榕发·瀚棠项目

——拟变更方案

总平面图

6#、8#楼二层平面图

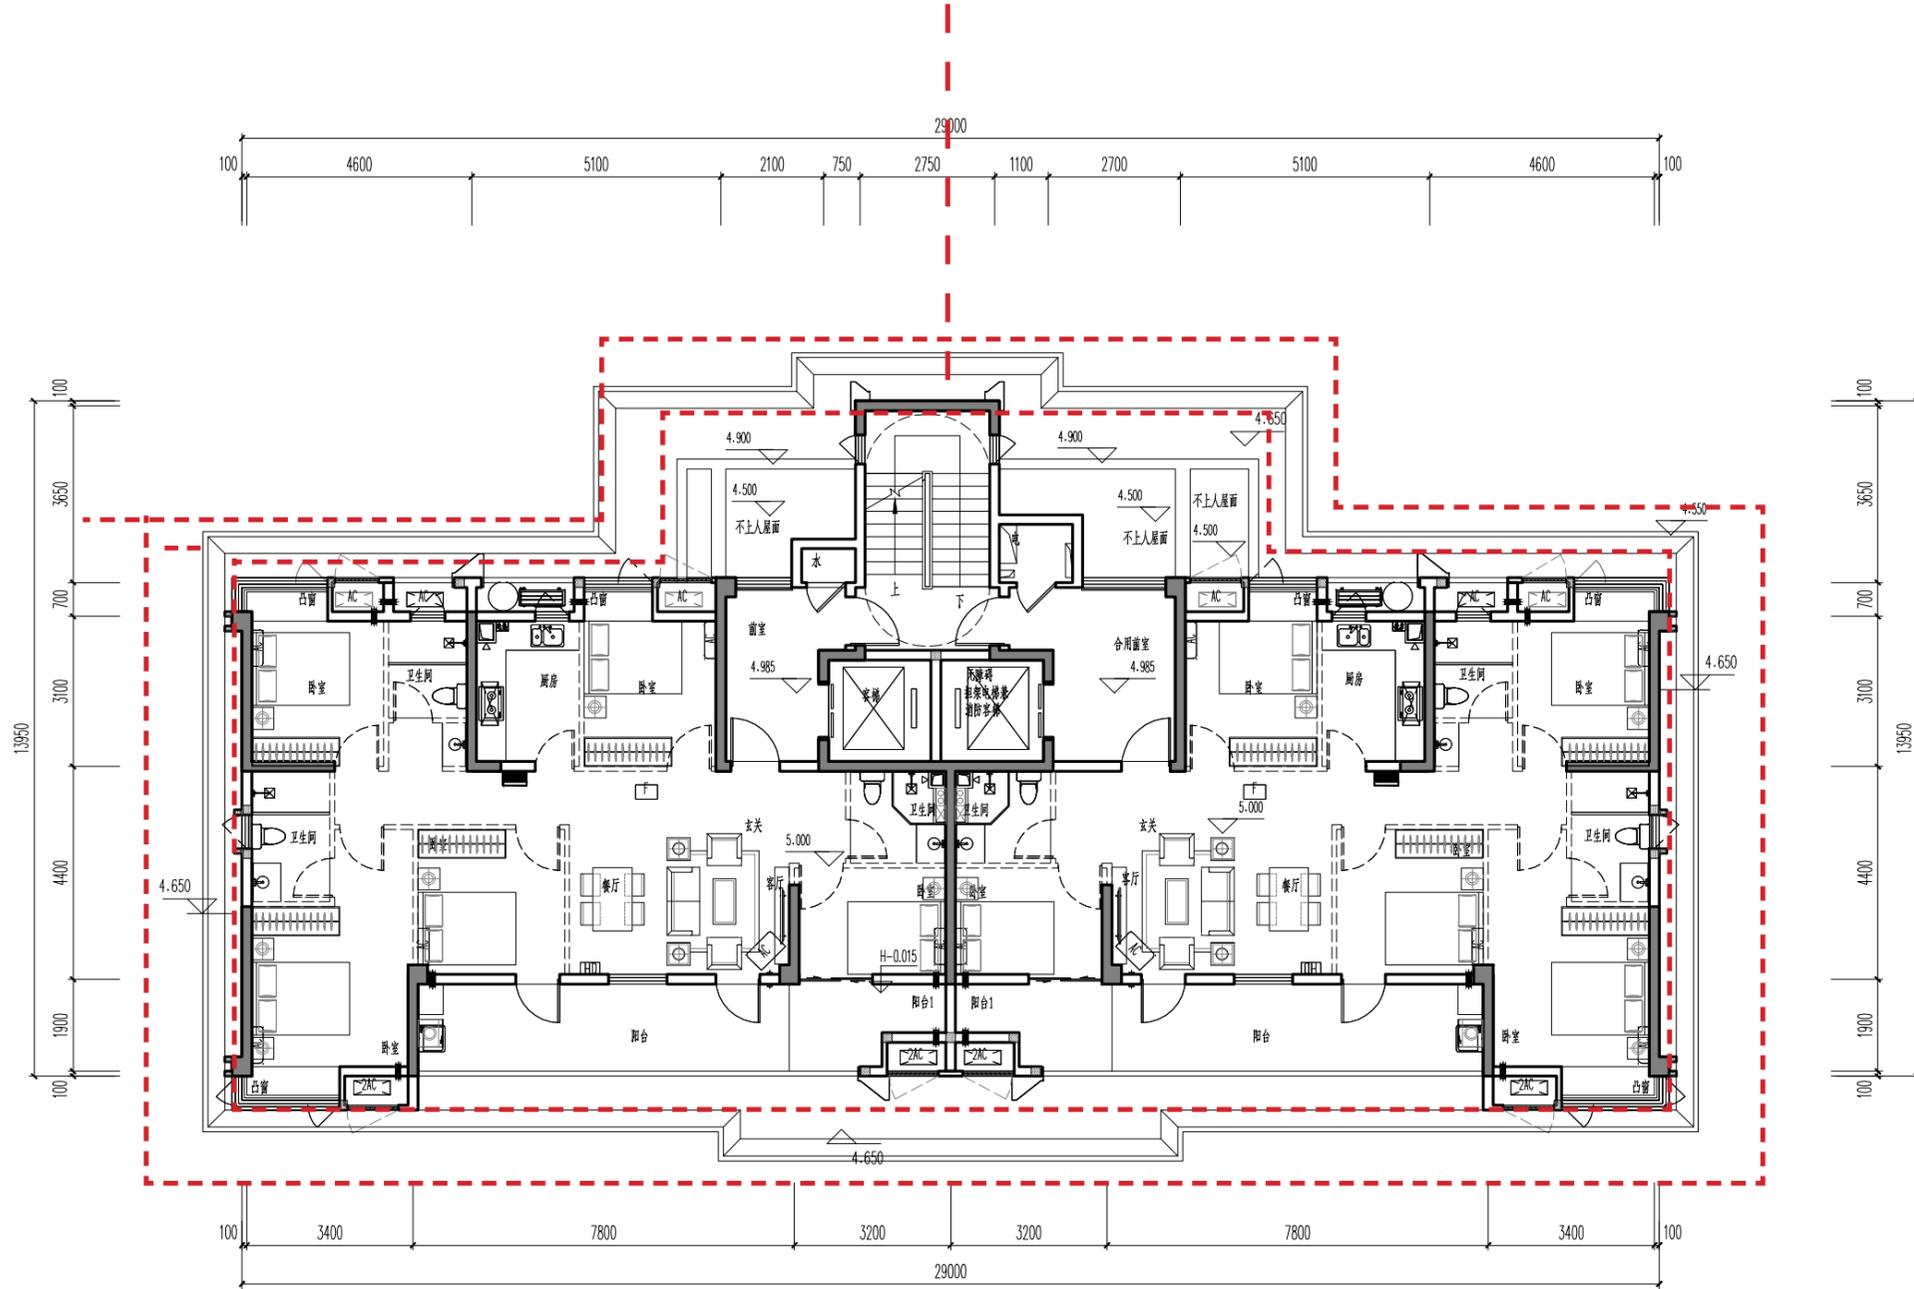
外挑雨披调整线脚造型、轮廓

电梯机房层平面图

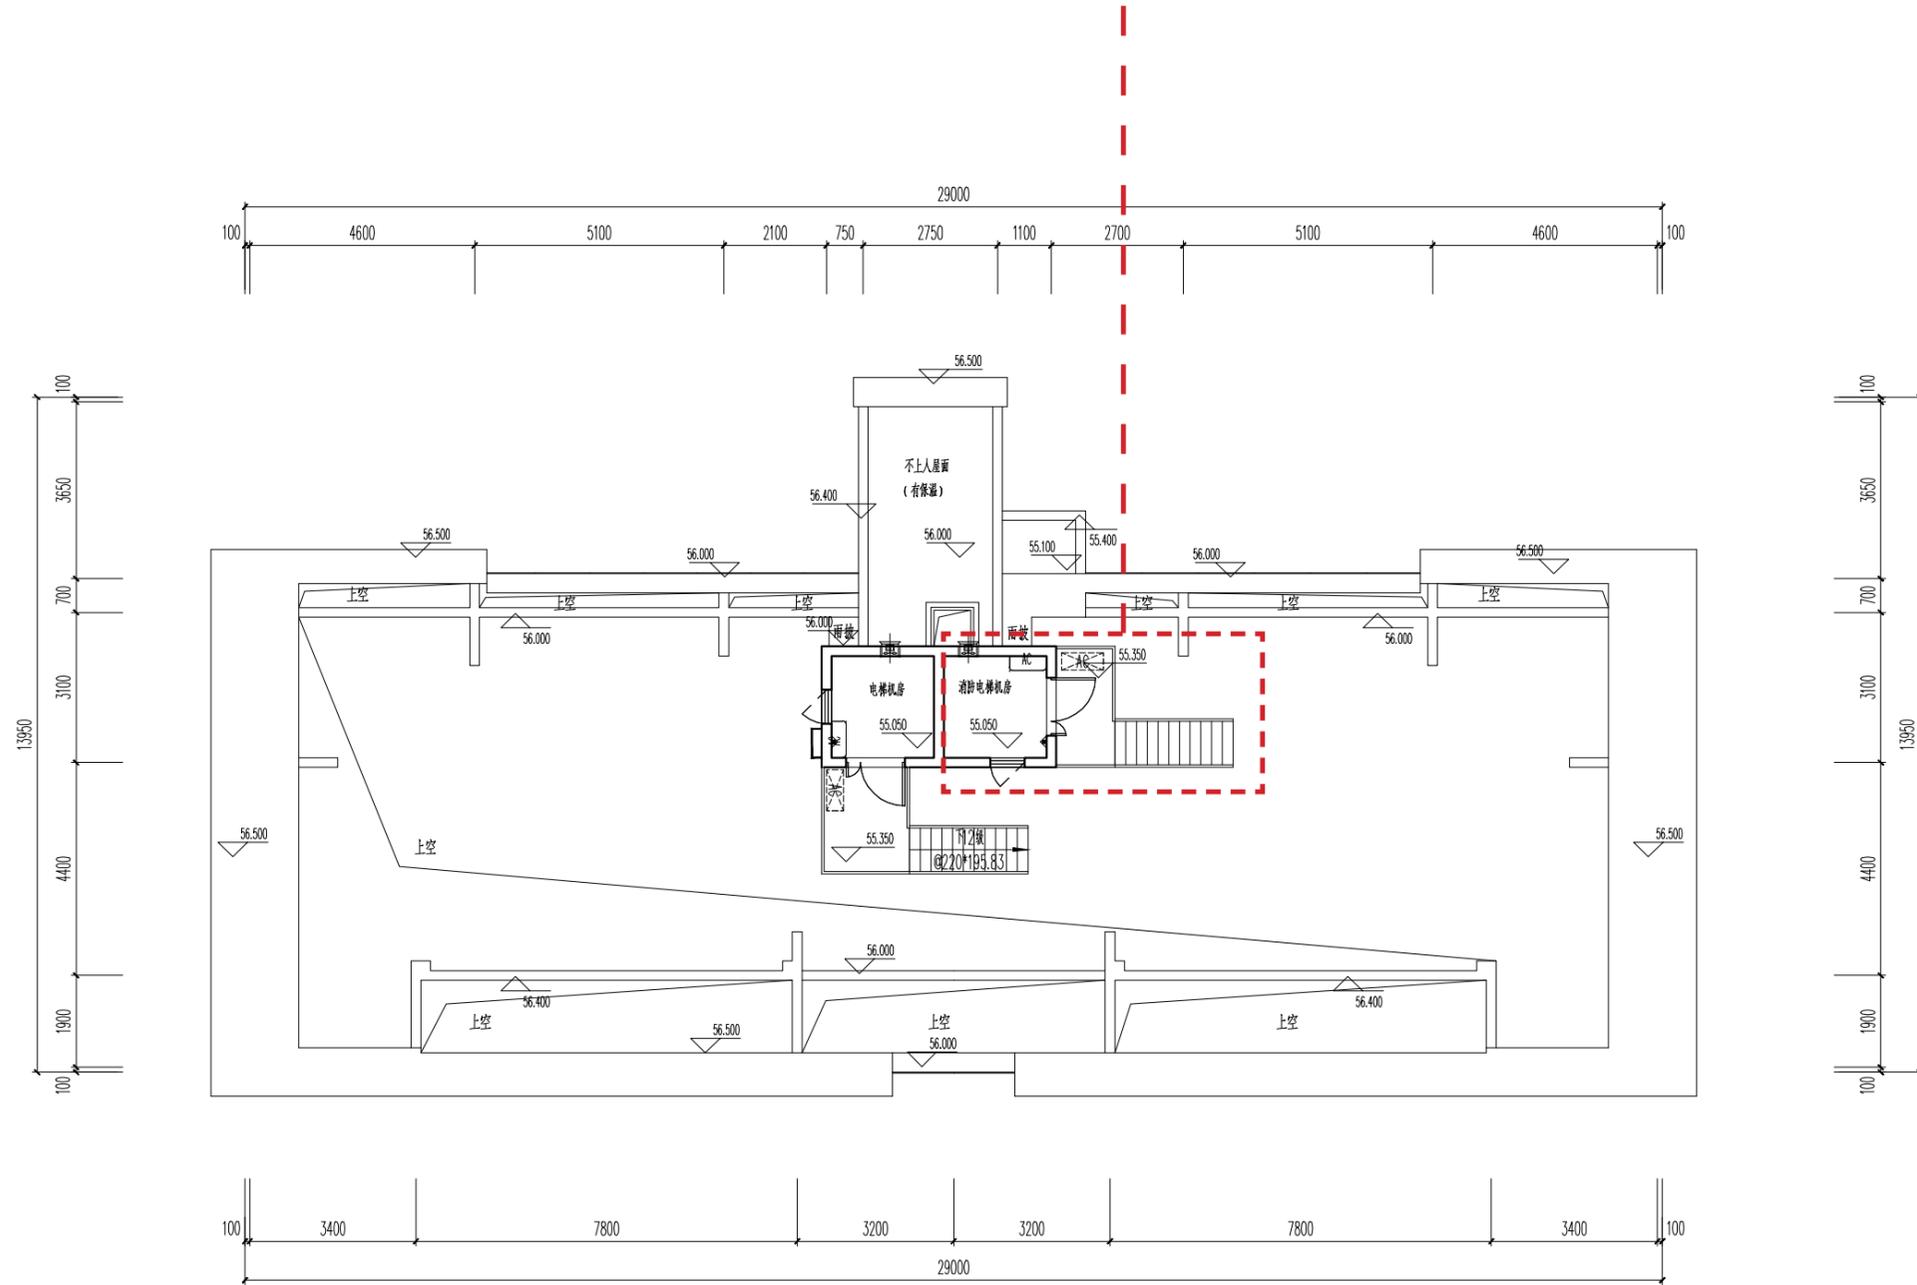
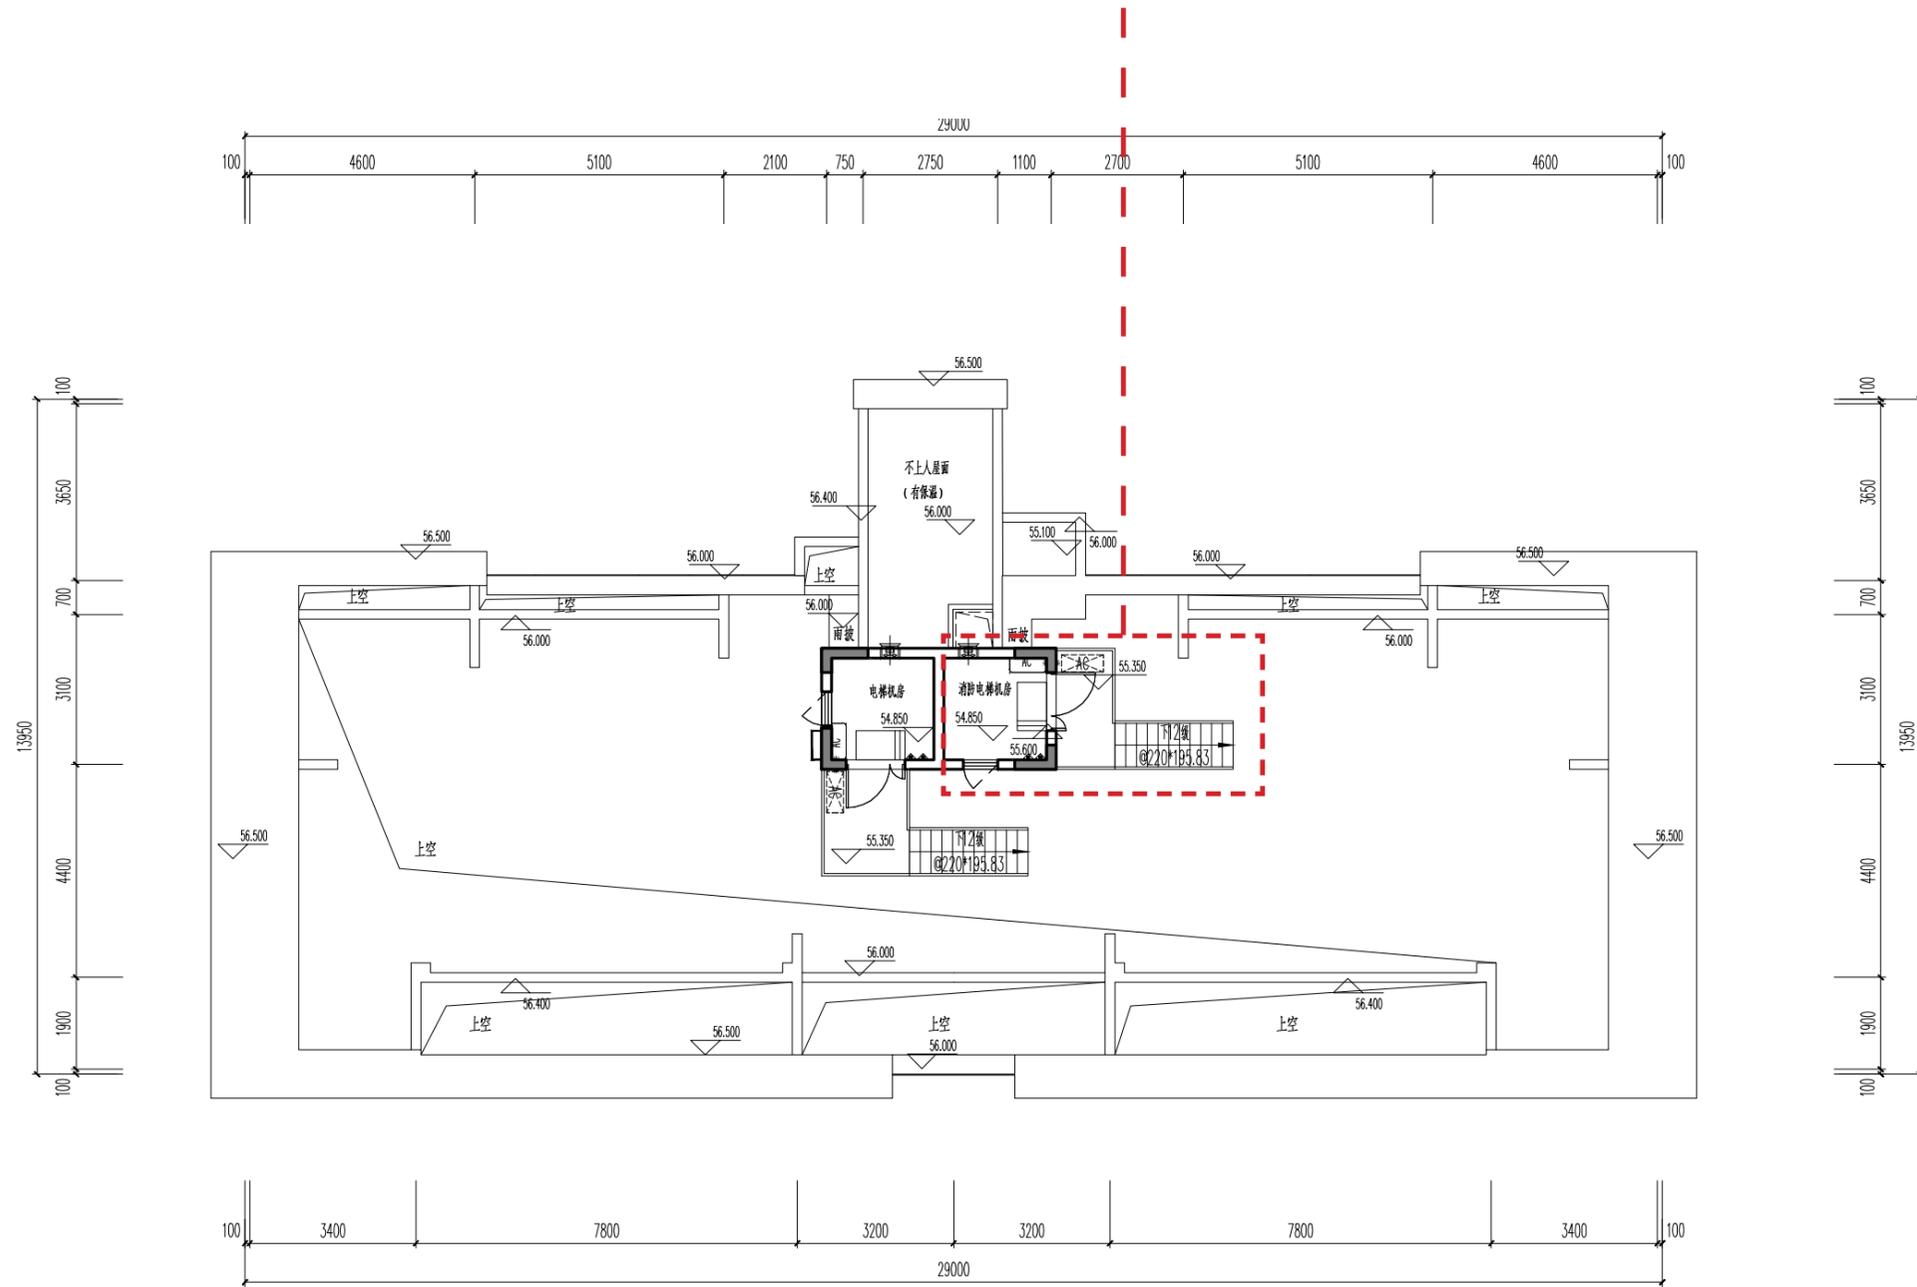
消防电梯机房降低标高, 内部加钢平台

一层局部平面图 建筑基底面积由 367.88m² 调整为 69.50m²,
架空层面积由 292.42m² 调整为 297.22m²。

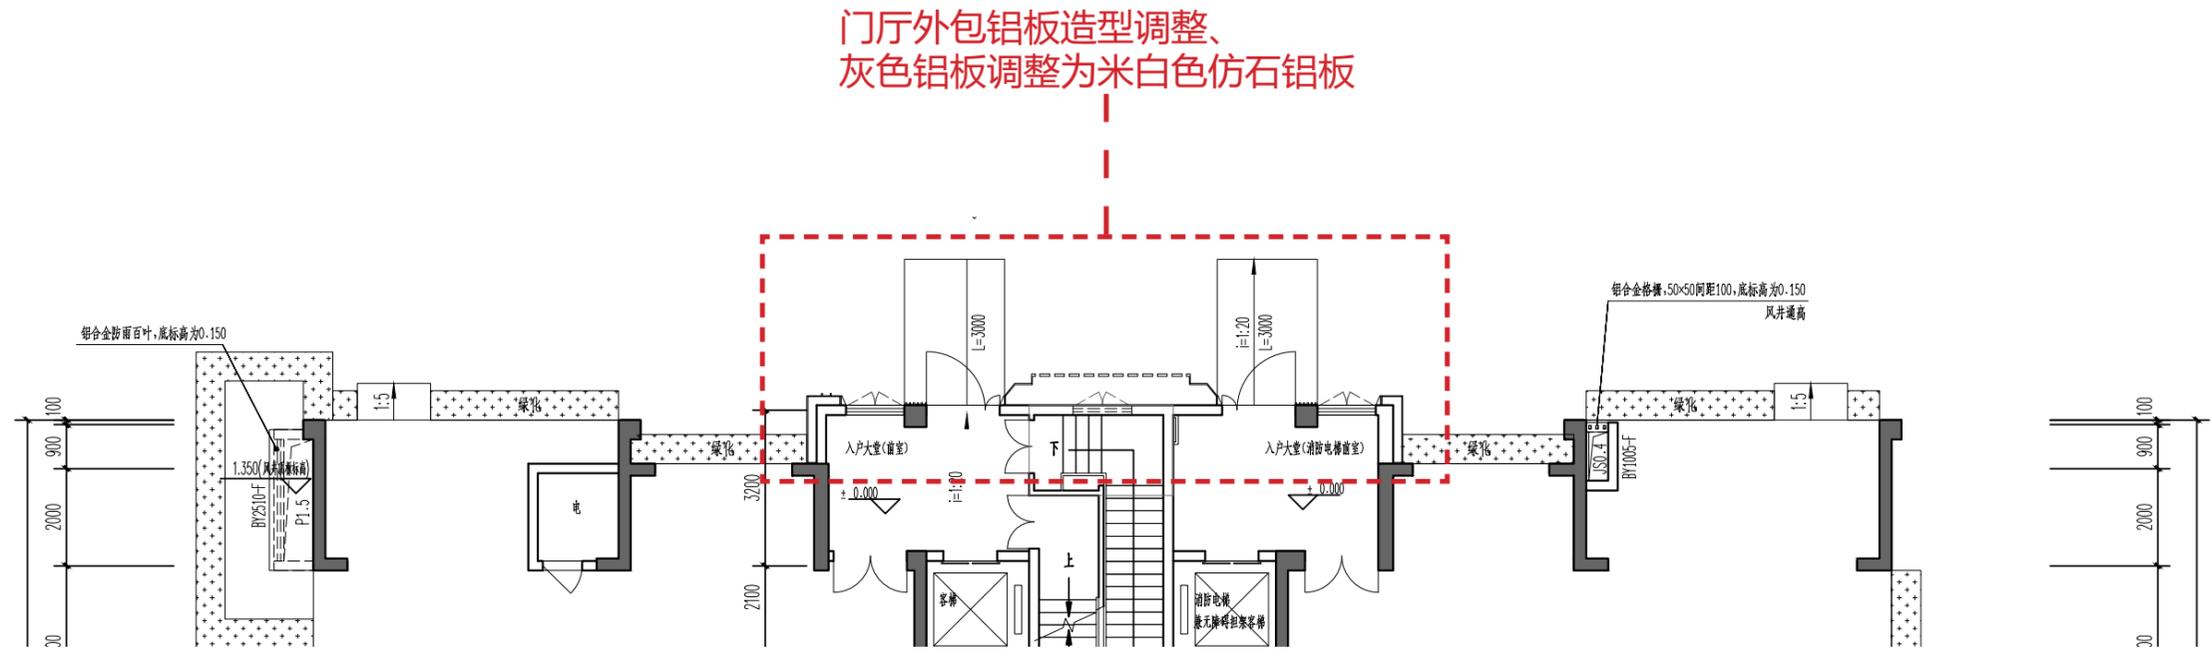
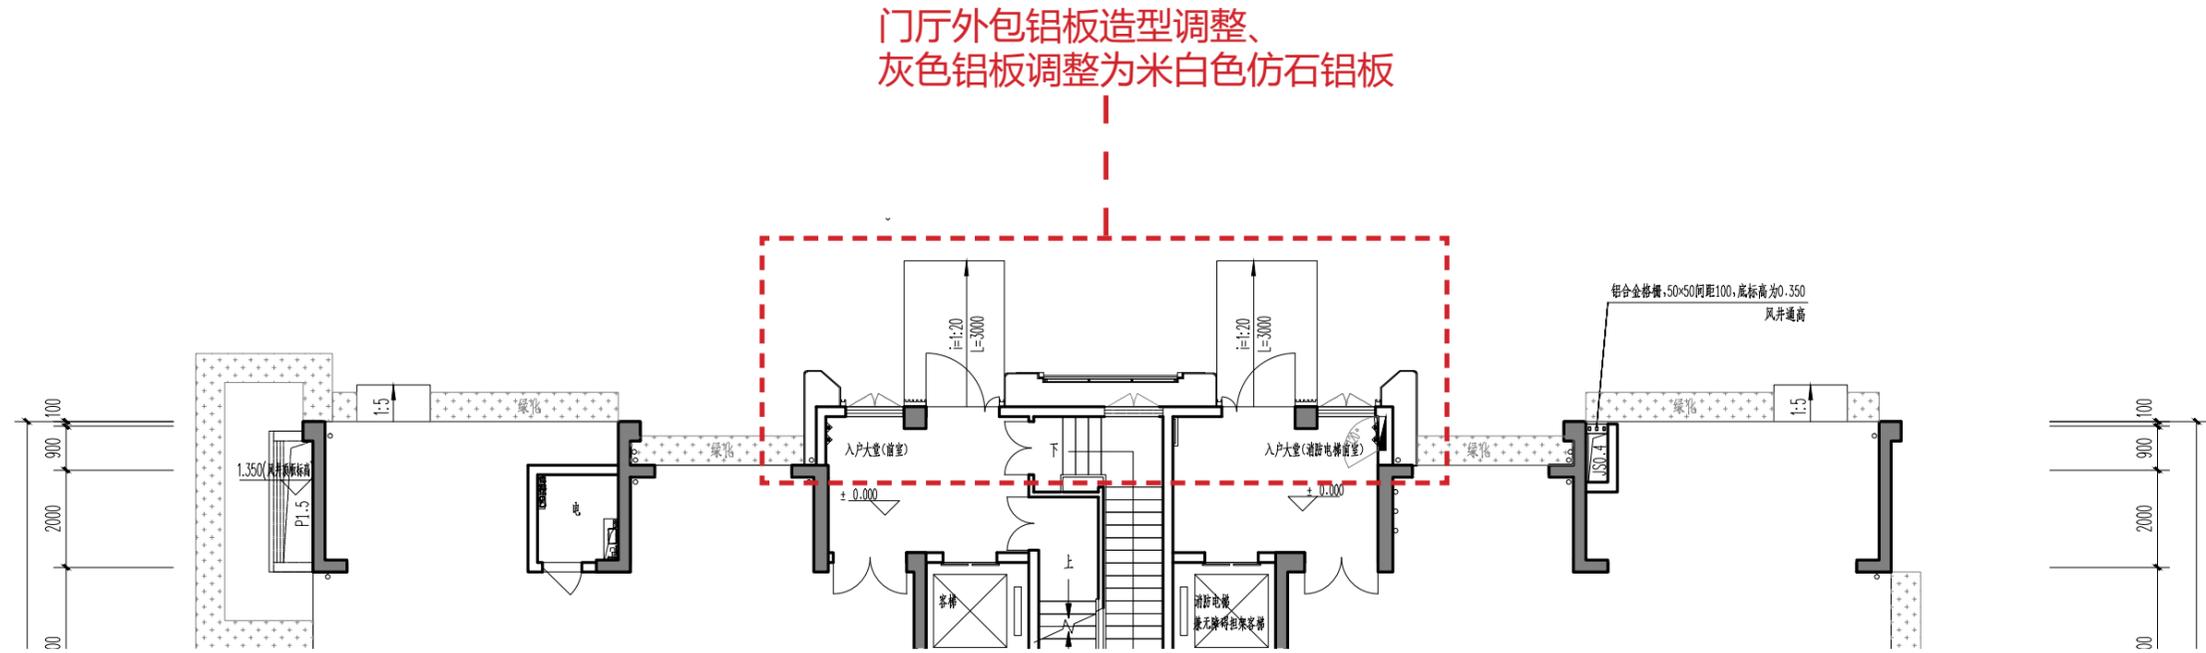
门厅外包铝板造型调整、
灰色铝板调整为米白色仿石铝板

一层局部平面图 建筑基底面积由 367.88m² 调整为 369.50m²,
架空层面积由 292.42m² 调整为 297.22m²。
